改善箇所説明図

不具合の内容

冷却系

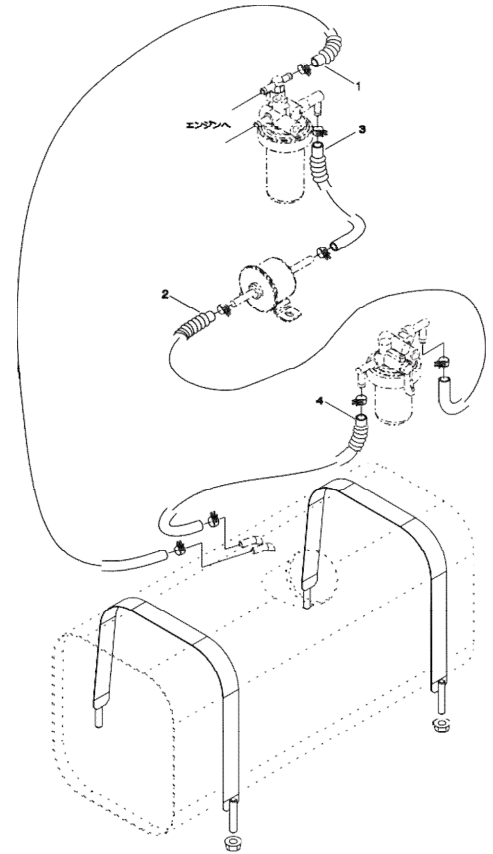
冷却装置（ラジエタドレンホース、ラジエタリザーバータンクホース）及び燃料装置（燃料タンクからエンジンに燃料を供給するホース）において、製造時の組付け指示が不適切なため、ホースを固定するクリップでホース表面に傷をつけたものがある。そのため、そのままの状態で使用を続けると、ホースに亀裂が入り、冷却系のホースであれば冷却水が漏れるほか、燃料系のホースであれば燃料が漏れるおそれがある。

全車両、冷却系及び燃料系のホースを確認し、表面に傷が確認できたものはホース交換若しくは劣化部を除去し組み付ける。
